STADT PENZBERG

NIEDERSCHRIFT ÜBER DIE ÖFFENTLICHE SITZUNG DES BAU-, MOBILITÄTS- UND UMWELTAUSSCHUSSES

Sitzungsdatum: Dienstag, 13.07.2021
Beginn: 18:15 Uhr
Ende: 21:35 Uhr
Ort: Sitzungssaal des Rathauses

| 5 | Bebauungsplan "EDEKA-Areal": Billigung nach öffentlicher Auslegung und Beteiligung der Behörden | 3/192/2021 |

Der Planteil des Bebauungsplanentwurfs „Edeka-Areal“ vom 23.02.2021 ist nachfolgend dargestellt:

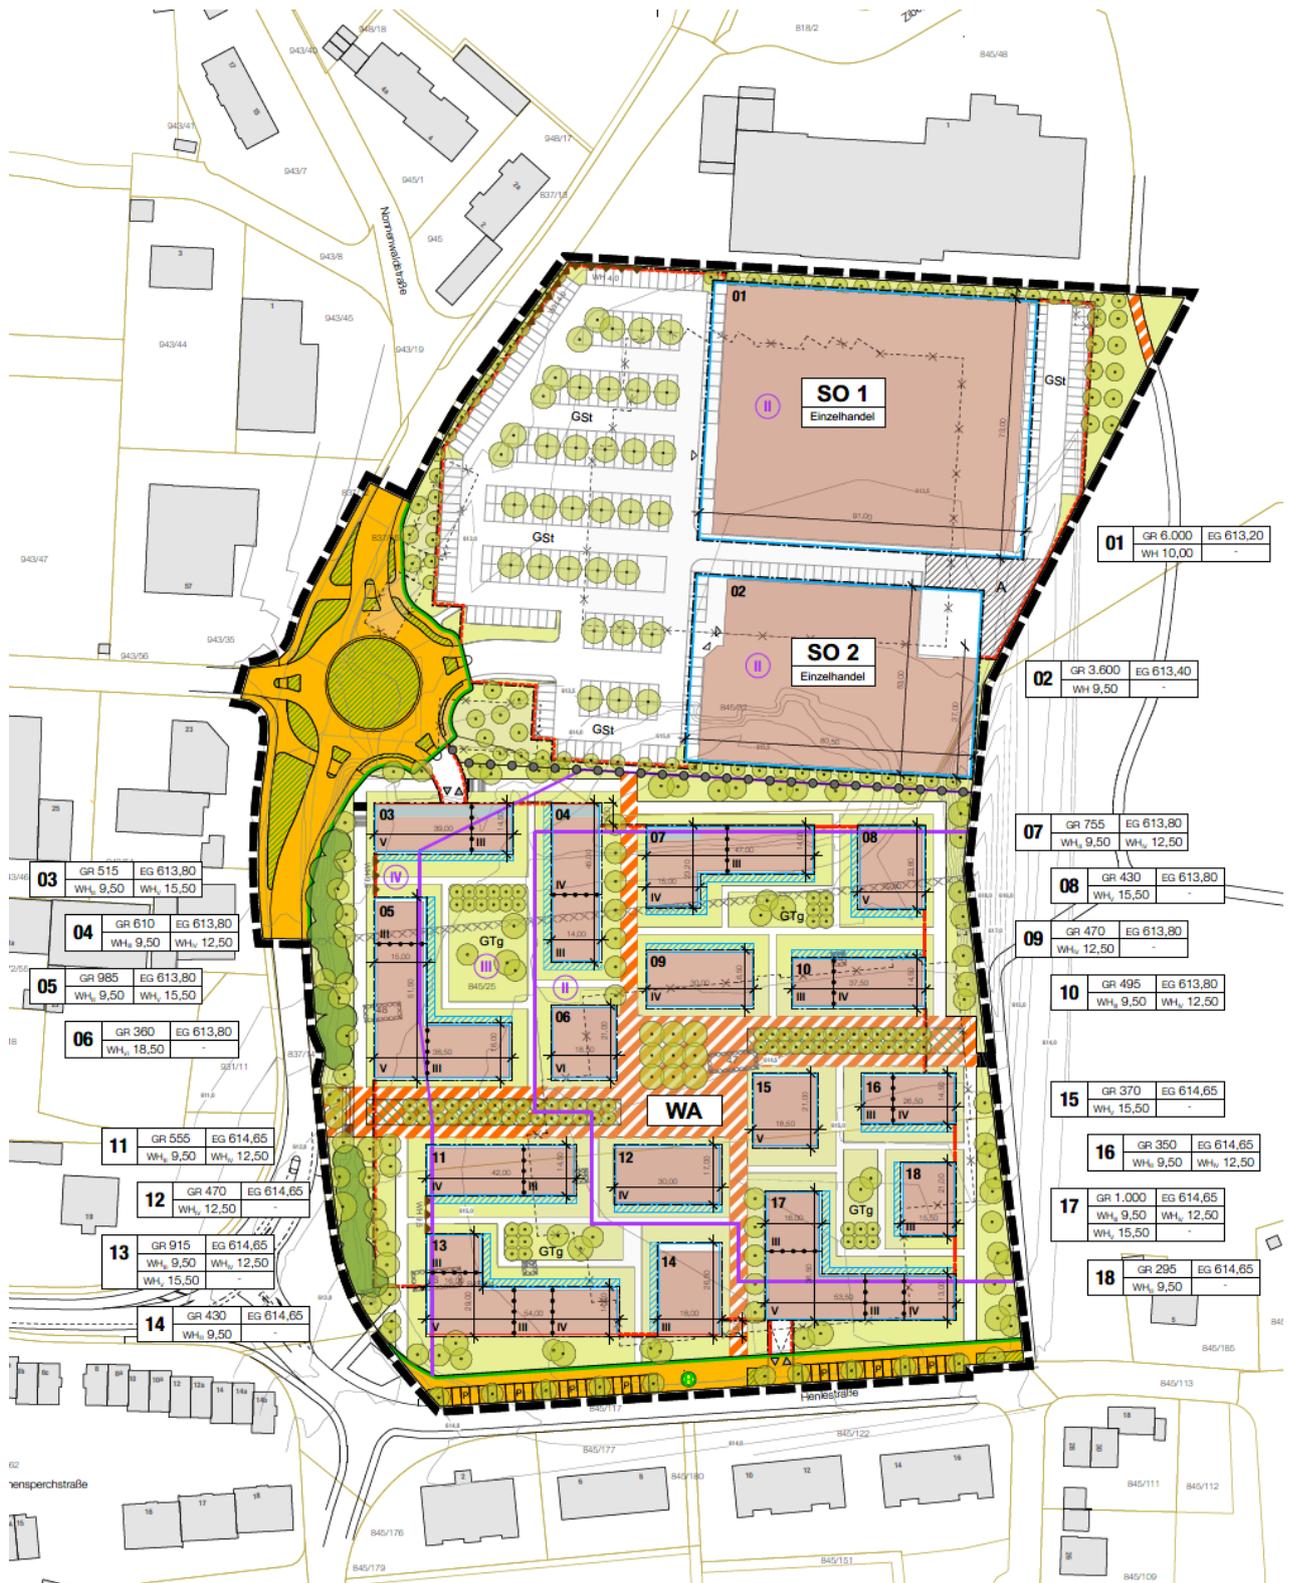
- a) In der schalltechnischen Untersuchung (C. Hentschel Consult vom Januar 2021) wird auf Seite 23 versucht zu begründen, warum hier eine Überschreitung der TA Lärm-Immissionsrichtwerte (durch bestehende Gewerbebetriebe) zulässig sein soll. Dabei wird jedoch übersehen, dass die TA Lärm von einem Gewerbebetrieb einzuhalten ist und dieser daher dem Stand der Technik entsprechende Maßnahmen durchführen muss, um die Richtwerte einzuhalten. Ein neuer (und damit das Problem auslösender) benachbarter Bebauungsplan, bei dem in einem Gutachten von der Möglichkeit einer Überschreitung geschrieben wird, enthebt den jeweiligen Gewerbebetrieb nicht von der Einhaltung der TA Lärm.

- b) In der schalltechnischen Untersuchung zeigt Abbildung 13, dass Überschreitungen auch bei Gebäude 04 im nördlichen Bereich der Ostfassade und bei Gebäude 07 an der Nordfassade bis zur Abgrenzungslinie (unterschiedliche Gebäudehöhen) verursacht werden. In der vorliegenden Planzeichnung ist das entsprechende Planzeichen 7.2 daher zu kurz eingetragen.

- c) In Festsetzung Nr. 13.6 wird festgelegt, dass an den entsprechend gekennzeichneten Fassaden kein offenes Fenster von schutzbedürftigen Aufenthaltsräumen zulässig ist. Alternativ werden bautechnische Maßnahmen vorgeschlagen, die jedoch insbesondere auf der Nordseite bei einer Tiefe von etwas über 0,5 m keine ausreichende Abschirmung (z. B. eingezogene Loggien) bewirkt. Die ausreichende Wirkung von vorgesehenen bautechnischen Maßnahmen ist daher mittels einer schalltechnischen Untersuchung im Rahmen der Genehmigungsplanung (auch im Freistellungsverfahren) nachzuweisen.

- d) Mit der Festsetzung Nr. 13.1 wird die erforderliche Schallschutzwand im Nordwesten des SO festgesetzt. Leider entspricht die im Planteil eingezeichnete Länge der Schallschutzwand nicht der in der schalltechnischen Untersuchung ermittelten Länge.

Das Planzeichen 7.2 ist auch auf der Westseite von Haus 03 zu ergänzen.

Das Planzeichen 7.2 ist entsprechend Abbildung 13 der schalltechnischen Untersuchung (C. Hentschel Consult vom Januar 2021) im nördlichen Bereich der Ostfassade von Gebäude 04 und bei Gebäude 07 auf der gesamten Nordseite im IV-geschossigen Bereich zu ergänzen.

Das Planzeichen 7.1 ist entsprechend Abbildung 17 und 18 der schall-technischen Untersuchung (C. Hentschel Consult vom Januar 2021) in Richtung Südwesten zu verlängern.

- a) Der Empfehlung des LRA wird Folge geleistet und das Planzeichen 7.2 an der Westfassade wird ergänzt.
- b) In der schalltechnischen Untersuchung wurde argumentiert, dass die Verladezone je nach Bedarf eingehaust werden kann, so dass die prognostizierte Überschreitung an der Nordfassade von IO 8 und in dem rot gekennzeichneten Bereich durch Maßnahmen am Discounter kompensiert werden können (Einhausung Verladezone, leise Lüfter etc.). Zur Sicherheit wird das Planzeichen 7.2 über die gesamte Nordfassade festgesetzt.

- c) Aus Brandschutzgründen müssen nach Angabe des Brandschutzplaners die zur Sicherstellung der 2. Rettungswege erforderlichen und zu den Aufstellflächen der Feuerwehr ausgerichteten Fenster offenbar sein.
In begründeten Ausnahmefällen ist der Raum mit einer schallgedämmten, fensterunabhängigen Lüftungseinrichtung (zentrale oder dezentrale) auszustatten, wenn der Innenraumpegel von $L_{p,innen} = 30 \text{ dB(A)}$ unter Wahrung gesunder Wohnverhältnisse durch eine unter Punkt a) oder b) genannte Maßnahme technisch nicht erreicht werden kann. Die Anlage ist so auszulegen, dass der Raum bei geschlossenem Fenster ausreichend belüftet wird. Der mittlere Innenraumpegel durch die Anlage darf 25 dB nicht überschreiten.

- d) Die Länge der Schallschutzwand wird gemäß der vorgeschlagenen Länge im Schallgutachten angepasst.
- e) Wenn der Gemengelage nicht gefolgt werden kann, muss entlang der Stellplätze eine 4,0 m hohe Schallschutzwand auf einer Länge von 50 m errichtet werden. Diese muss dann als aktiver Schallschutz entlang der Stellplätze als Maßnahme im B-Plan festgesetzt werden. Die Emissionskontingente für die Gewerbeflächen sind ohne Gemengelage festzusetzen, tags 60 dB(A)/qm, nachts 41 dB(A)/qm.
